## 大間原子力発電所の内陸地殻内地震に係る解析データの入力ミスについて（第二報）

## 今回の解析データの入カミスによる誤りの内容と地震動評価への影響について

### 図1-1 解析データの入力ミスの内容

断層モデルを用いた手法による地震動評価結果【① 基本ケース 応答スペクトル】

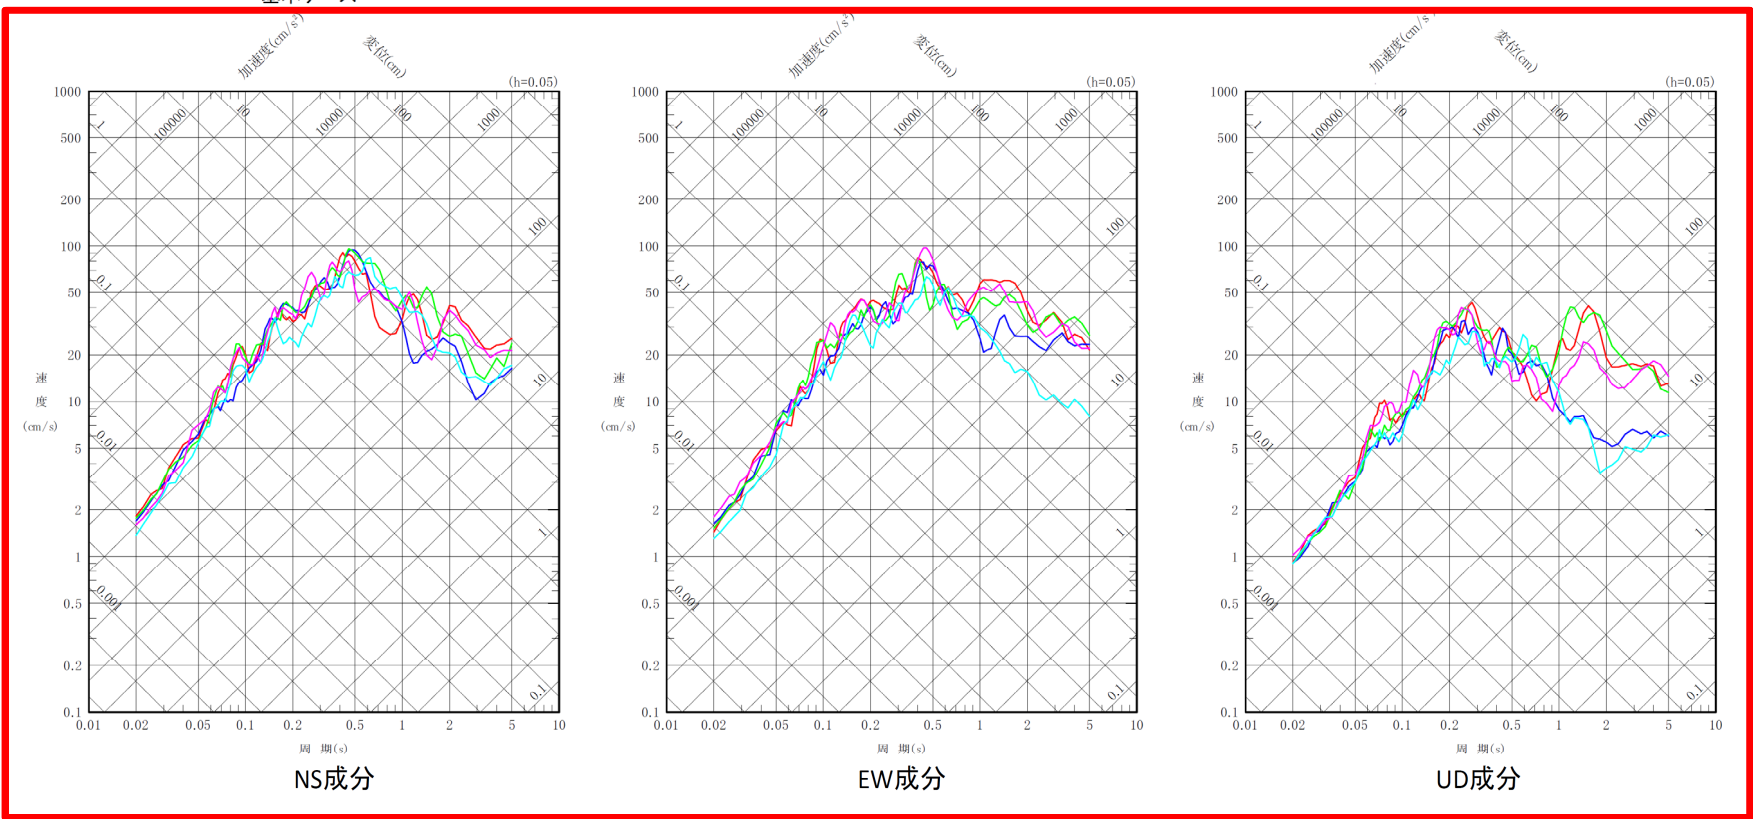
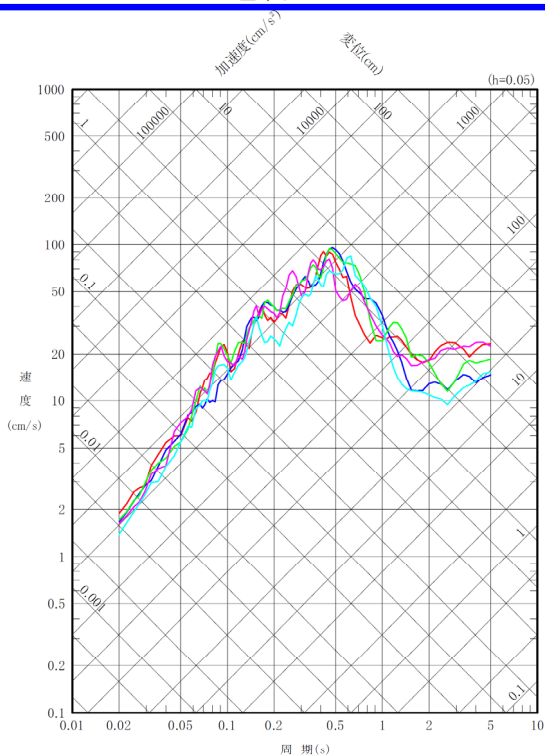
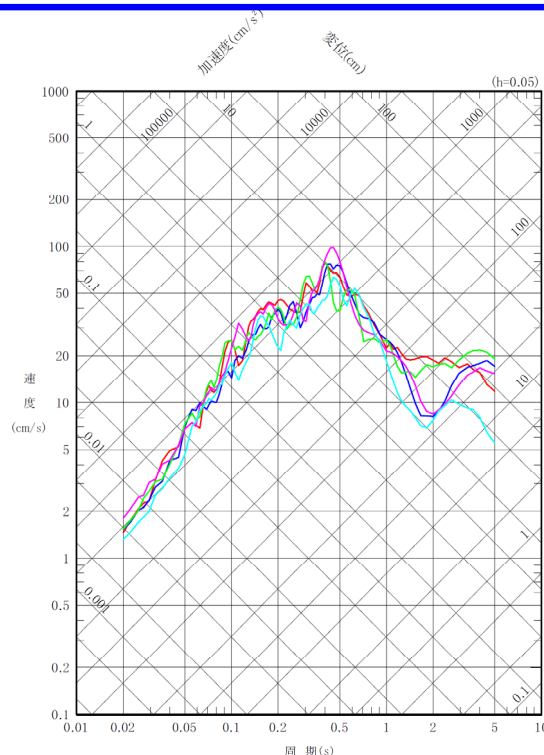
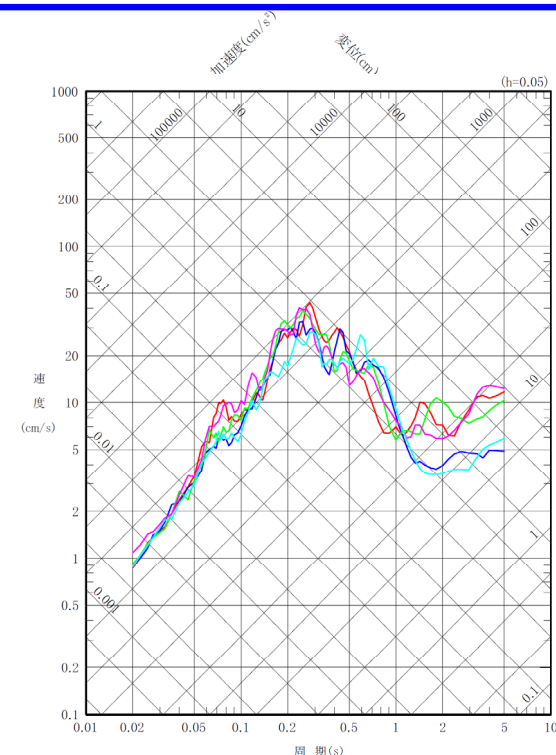
- ・ 断層モデルを用いた手法（統計的グリーン関数法と理論的手法のハイブリッド合成法）による地震動評価のうち理論的手法の解析において，断層上端深さの入力値を 3000m と入力すべきところを 3 m と入力したため，断層全体を浅く設定して解析を行った（別紙 1\_p. 3\_図 1-1 参照）。
- ・ その結果，断層モデルを用いた手法の地震動評価について，上記地震の計算結果（応答スペクトル図，加速度時刻歴波形図及び速度時刻歴波形図）の訂正が必要となることを確認した。

: 訂正が必要となる箇所

: 試算結果

- 審査会合資料との比較のため、接続周期を前ページと同じく1秒としたハイブリッド合成法による地震動評価結果を示す。
- 最終的な正しい資料は、以下を検討の上、改めて提示する予定。
  - ハイブリッド合成法の適用要否
  - 接続周期の設定

断層モデルを用いた手法による地震動評価結果【③ 断層傾斜角の不確かさケース 応答スペクトル】

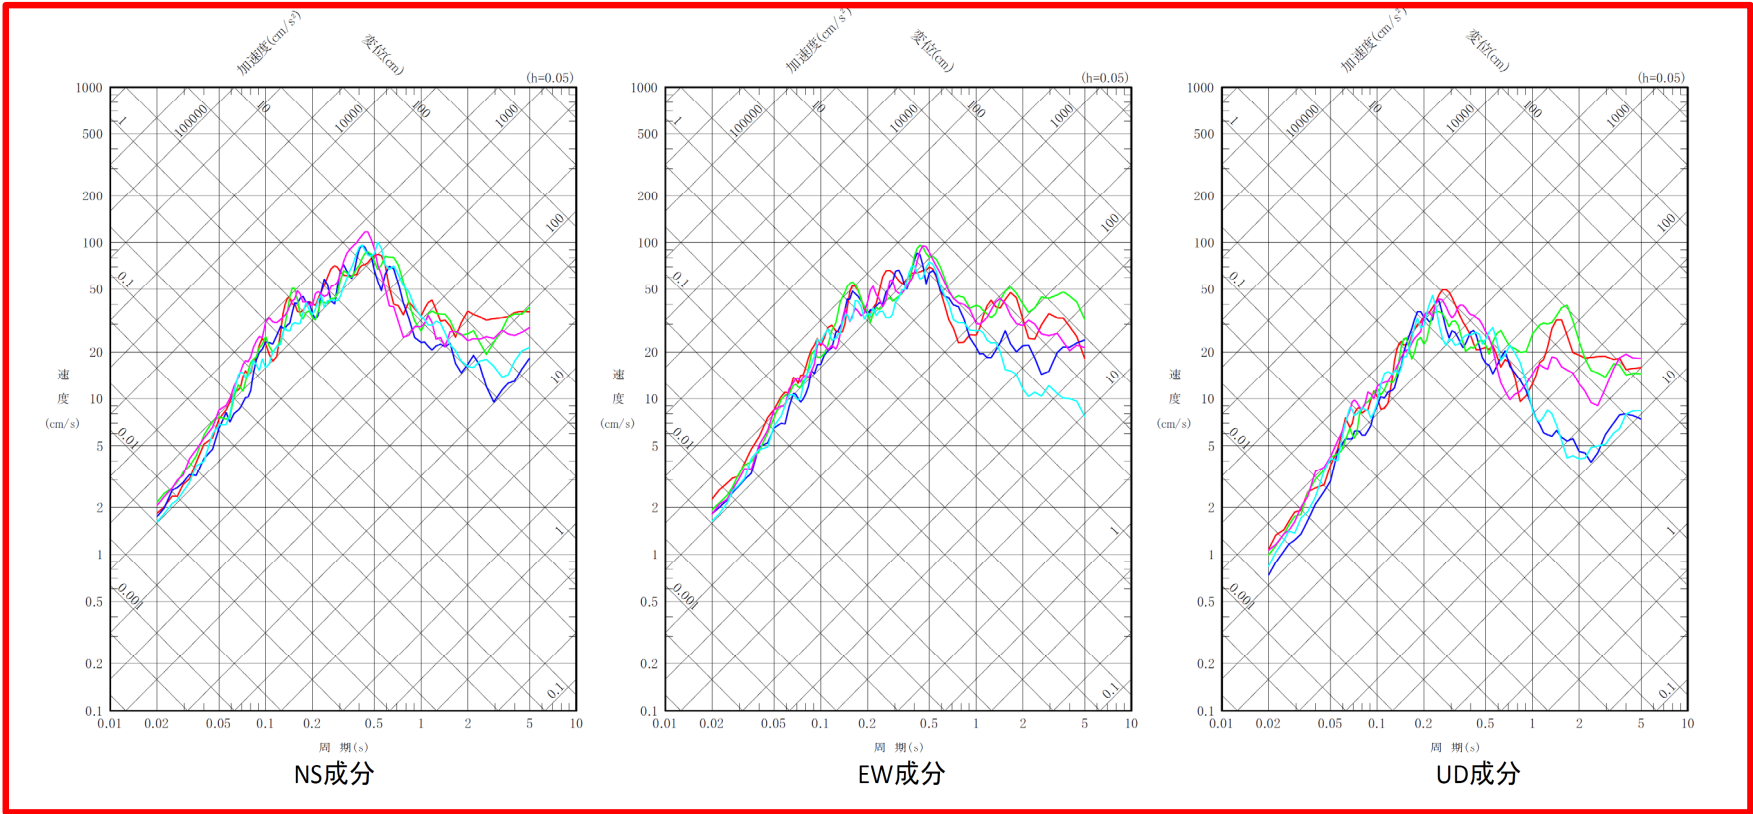
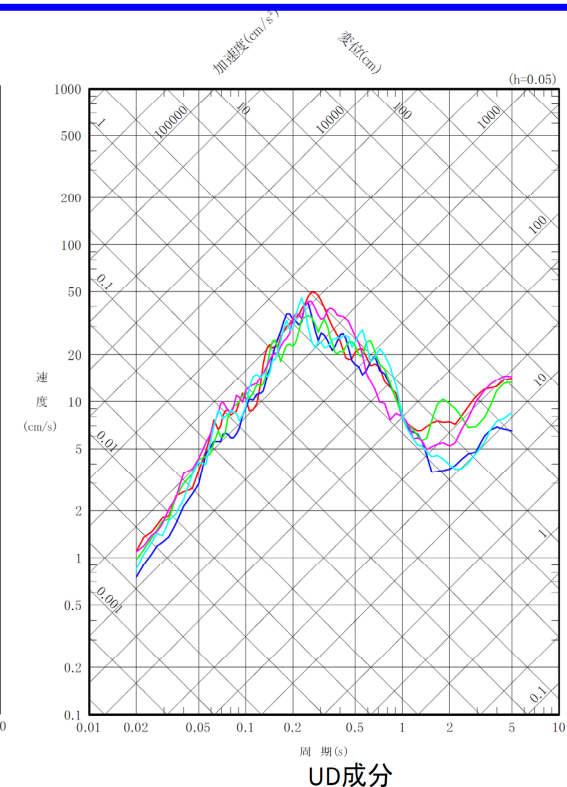
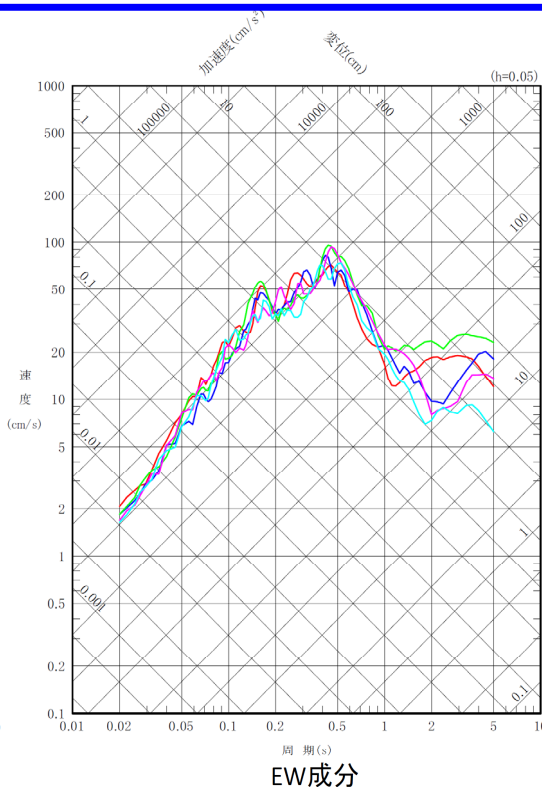
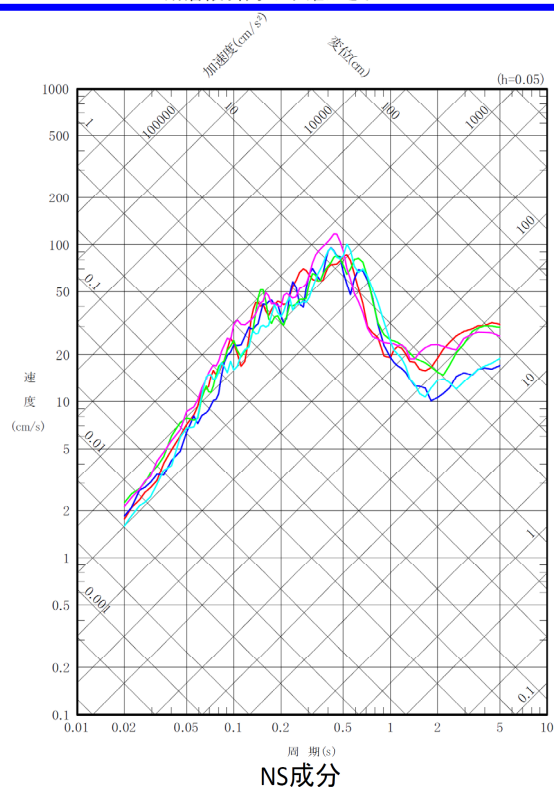
: 訂正が必要となる箇所

: 試算※結果

- 審査会合資料との比較のため、接続周期を前ページと同じく1秒としたハイブリッド合成法による地震動評価結果を示す。
- 最終的な正しい資料は、以下を検討の上、改めて提示する予定。
  - ハイブリッド合成法の適用要否
  - 接続周期の設定

ハイブリッド合成法と統計的グリーン関数法による地震動評価の比較  
F-14断層による地震 短周期レベルの不確かさケースの応答スペクトル

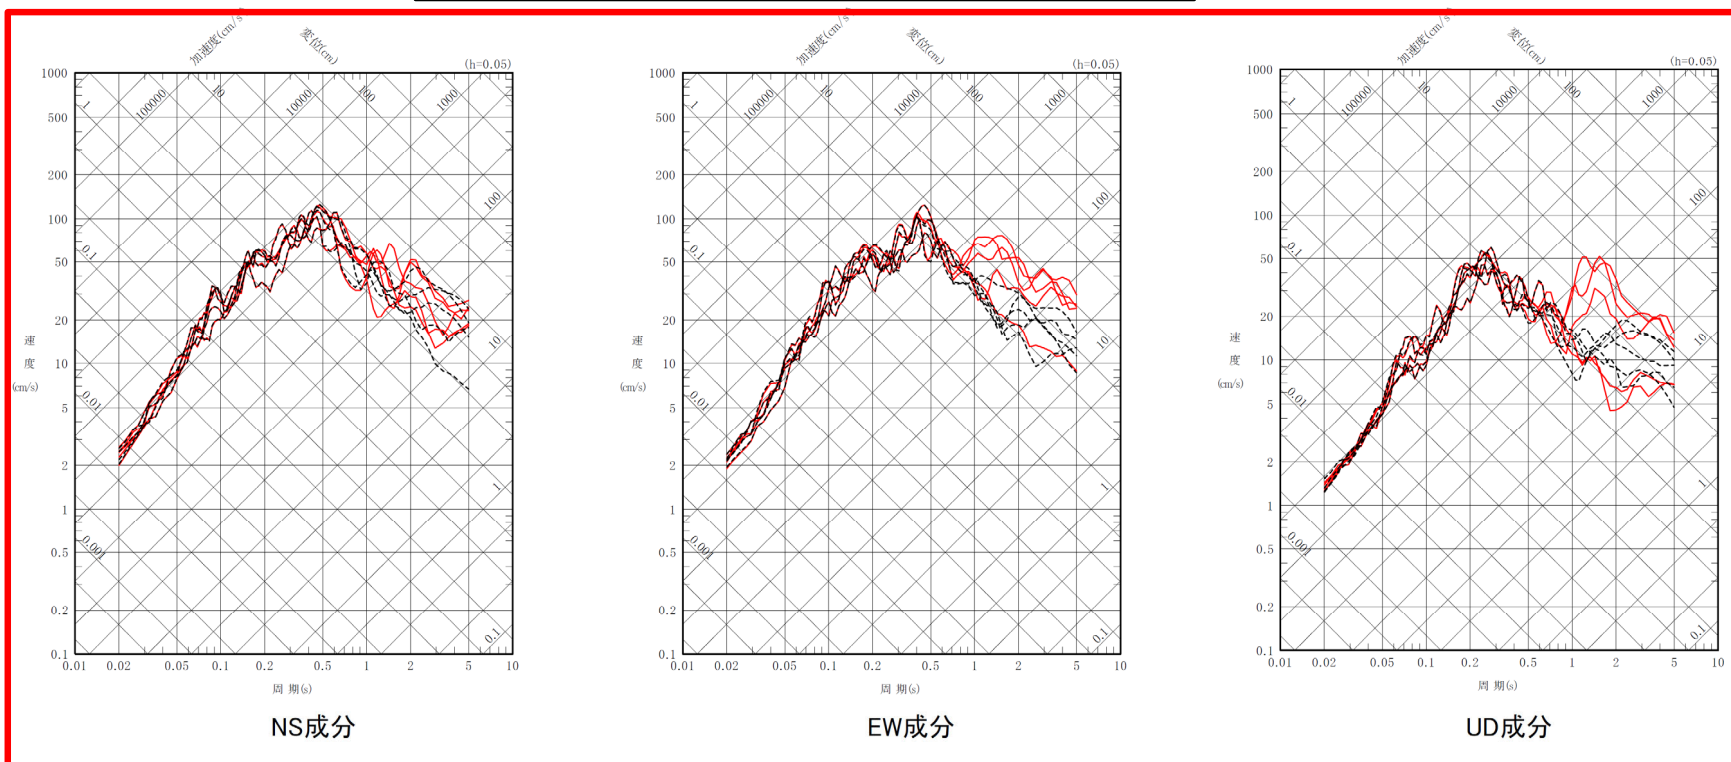
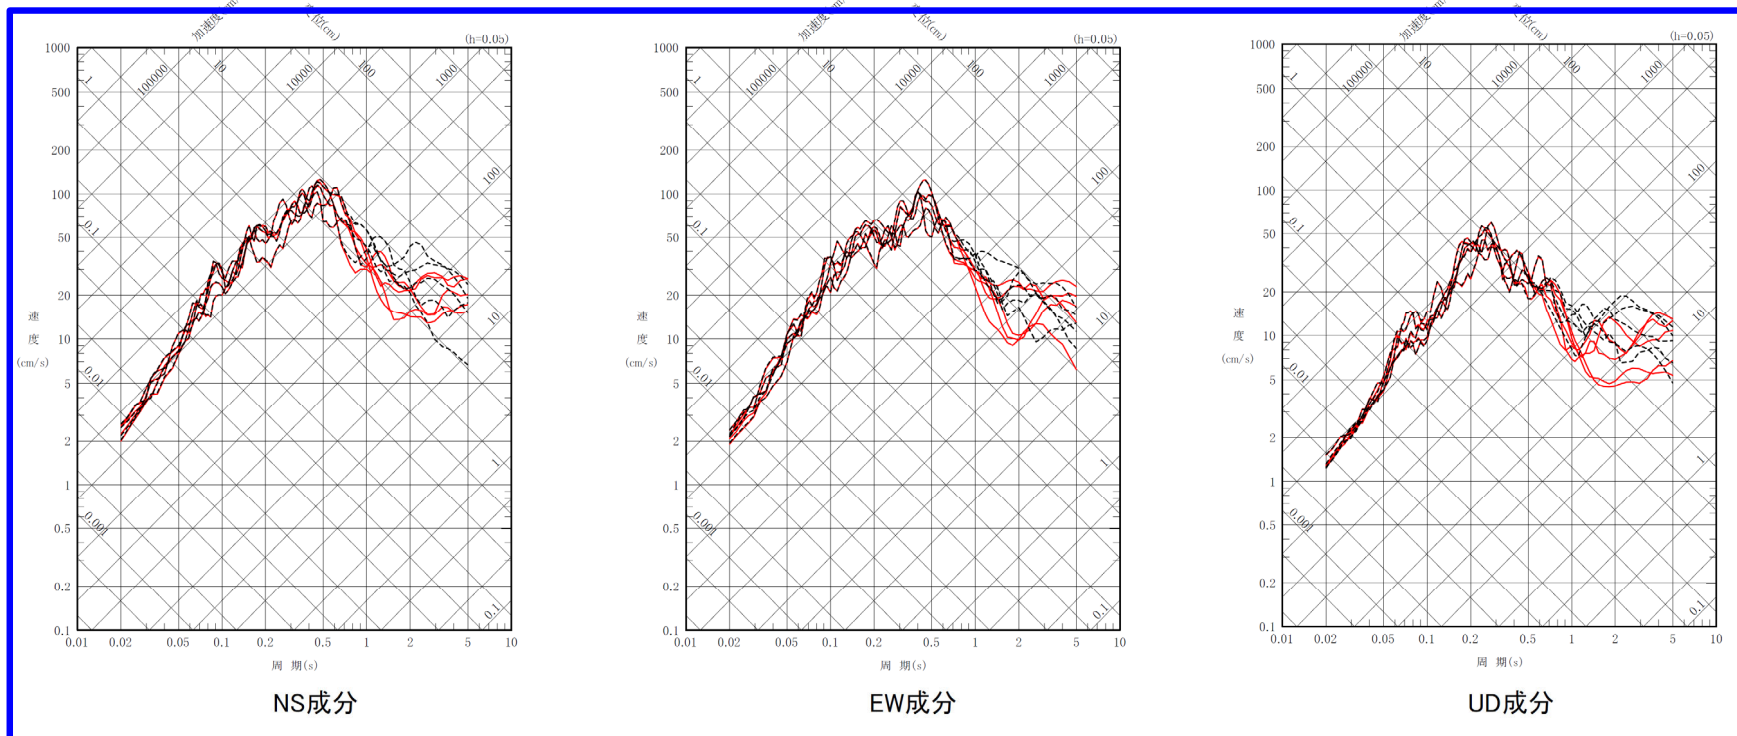
- ✓ 周期1秒よりも長周期側の周期帯で、ハイブリッド合成法と統計的グリーン関数法による地震動評価に乖離がある（別紙1\_p.10参照）。

: 訂正が必要となる箇所(ハイブリッド合成法のみ)

□ : 試計算※結果(ハイブリッド合成法)

- 審査会合資料との比較のため、接続周期を前ページと同じく1秒としたハイブリッド合成法による地震動評価結果を示す。
- 最終的な正しい資料は、以下を検討の上、改めて提示する予定。
  - ハイブリッド合成法の適用要否
  - 接続周期の設定
